MESC TECHNICAL NEWS

No. 4500-04-0104

4500 シリーズ

イベント入力に対するタイマのカウンタタイミングについて

図. タイマ2カウンタ動作タイミング (カウンタソースに CNTR 入力選択時)

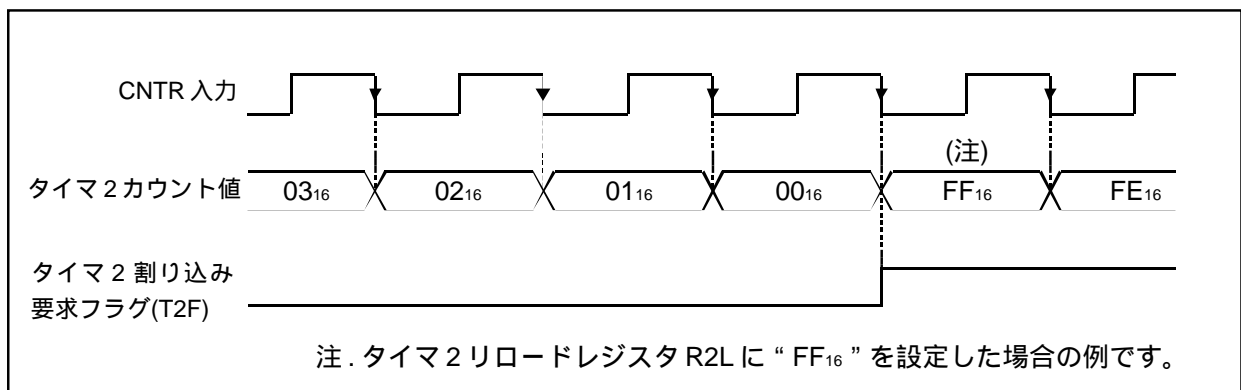
上記対象機種において、タイマ2のカウンタソースに CNTR 入力を選択してイベントカウントを行う場合、タイマ2はCNTR入力の立ち下がり波形をカウントします。

上記の内容についてはデータシートに記載されていないので、お知らせいたします。
本機能をご使用の際は、留意のほど宜しくお願いします。
